改善箇所説明図

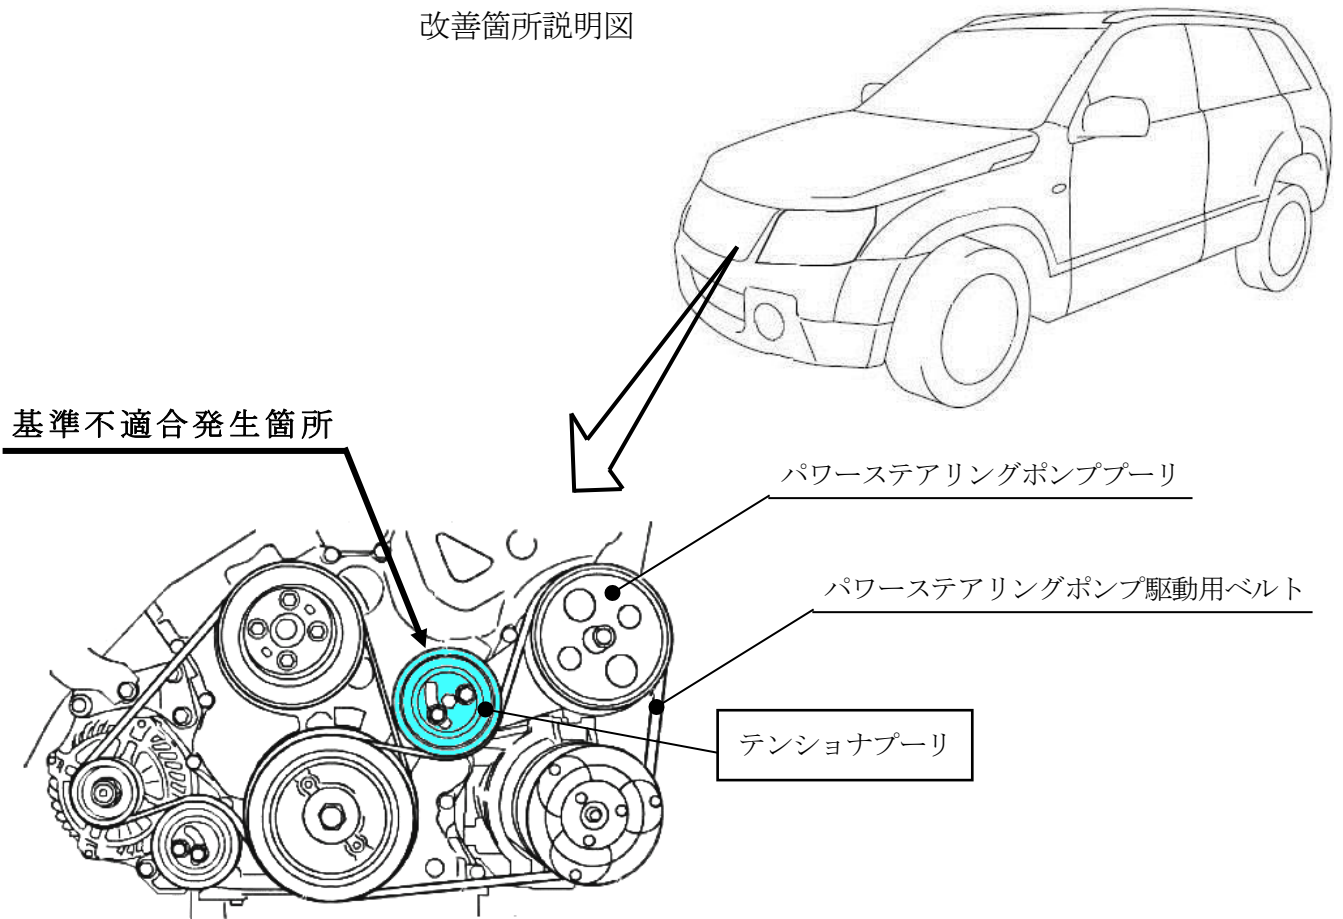
パワーステアリングポンプ駆動用ベルトの張力を調整するテンショナプーリの外周樹脂部の材質が不適切なため、当該樹脂部が破損することがある。そのため、異音が発生し、最悪の場合、当該ベルトがパワーステアリングポンププーリより外れてハンドルの操作力が増大するおそれがある。

全車両、テンショナプーリを対策品と交換する。

注：□ は交換部品を示す。

識別：IDプレートに青丸のシールを貼付けする。
